AZ: 631.261
SV Nr. 2020/049

**Bauvorhaben zur Errichtung einer Einfriedung und Gestaltung der Vorgärten,
Errichtung einer Steinmauer mit einer Höhe von 1,80 m (B.T.-Nr. A 24/2020) und
Errichtung eines Stellplatzes quer zur Straße (B.T.-Nr. A 25/2020), Eisenbahnstr. 7,
Flst. Nr. 1520/4**

hier: Antrag auf Befreiung vom Bebauungsplan

LAGEPLAN

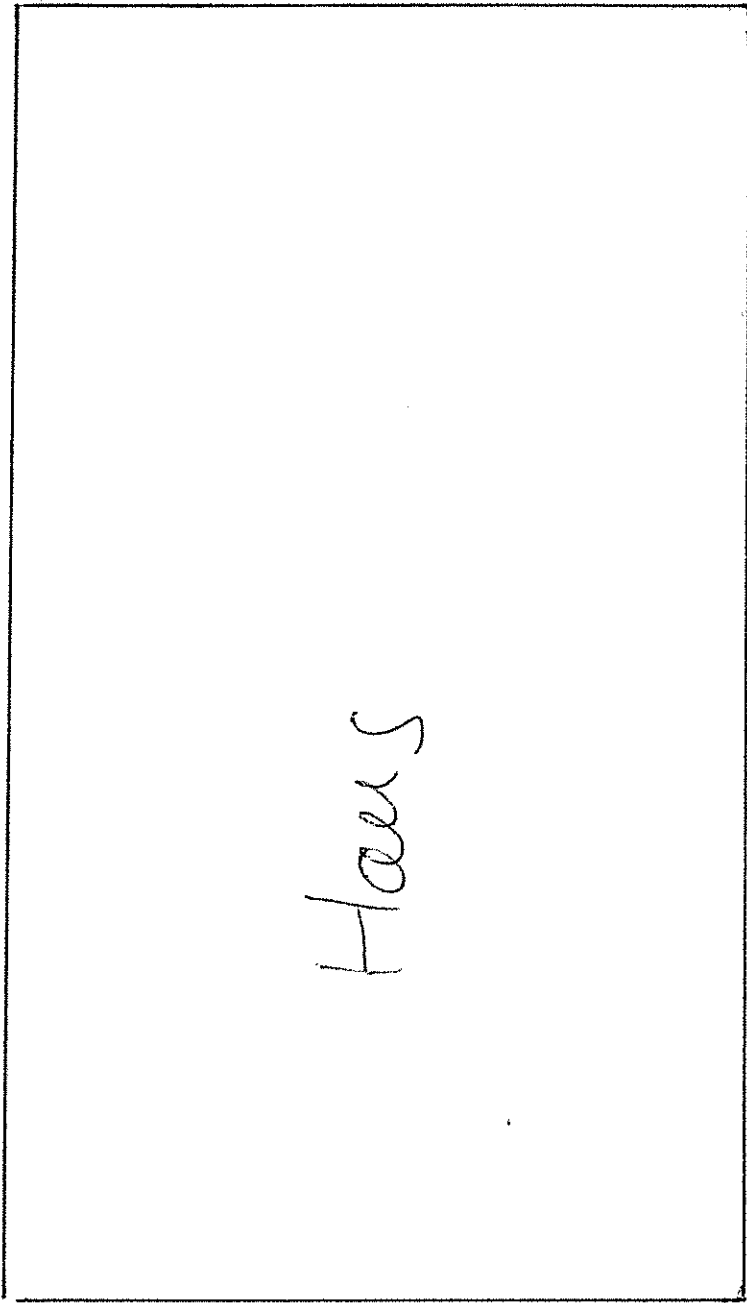
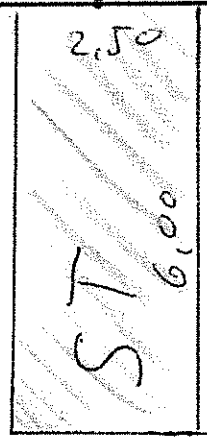
- 1. Dem Befreiungsantrag für die Erstellung einer Steinmauer mit einer Höhe von 1,80 m (B.T.-Nr. A 24/2020) wird gem. § 30 und § 36 BauGB das Einvernehmen versagt. Die maximale Höhe der Einfriedung ist für den Bereich der "toten Einfriedung" mit 80 cm einzuhalten. Bei Einhaltung der Höhe kann die Materialwahl befürwortet werden. Einer vorgesehenen Hecke in der Höhe von 1,80 m kann die Zustimmung in Aussicht gestellt werden, wenn der bauliche Teil der Einfriedung die maximal zulässige Höhe einhält.**
- 2. Dem Antrag auf Befreiung vom Bebauungsplan zur Errichtung eines Stellplatzes quer zur Straße (B.T.-Nr. A 25/2020) wird gem. § 31 (Befreiung für die Anlegung eines Stellplatzes im Vorgartenbereich) und § 36 BauGB das Einvernehmen erteilt.**

Aus Sicht der Verwaltung sollte der beantragten Steinmauer in der beantragten Höhe von 1,80 m die Zustimmung nicht erteilt werden. Aus Verwaltungssicht wäre es vorstellbar, eine Steinmauer mit einer Höhe die dem Bebauungsplan entspricht, mit max. 80 cm auszuführen. Die Anpflanzung einer Hecke, die im Endstadium die eigentlich zulässige Höhe von 80 cm überschreitet, könnte aus Sicht der Verwaltung befürwortet werden, wenn diese bis zu einer Höhe von 1,80 m reichen und entsprechend durch Rückschnittmaßnahmen auf dieser Höhe gehalten werden. Für die Anlegung eines zusätzlichen Stellplatzes im Vorgartenbereich sollte aus Sicht der Verwaltung die erforderliche Be-

Aus Sicht der Verwaltung sollte die Befreiung für die Höhe der Steinmauer mit 1,80 m nicht erteilt werden. Ersatzweise sollte hier in Aussicht gestellt werden, dass einer Steinmauer bis zu 80 cm die Zustimmung ausgesprochen wird. Einer Heckenpflanzung die eine maximale Höhe von 1,80 m nicht überschreitet und durch entsprechende Rückschnittmaßnahmen auf dieser Höhe gehalten wird, sollte aus Sicht der Verwaltung ebenfalls die Zustimmung in Aussicht gestellt werden, da im Verlauf der Eisenbahnstraße durchgängig solche Heckenpflanzungen vorhanden sind. Für den zusätzlichen Stellplatz sollte die erforderliche Befreiung vom Bebauungsplan befürwortet werden.
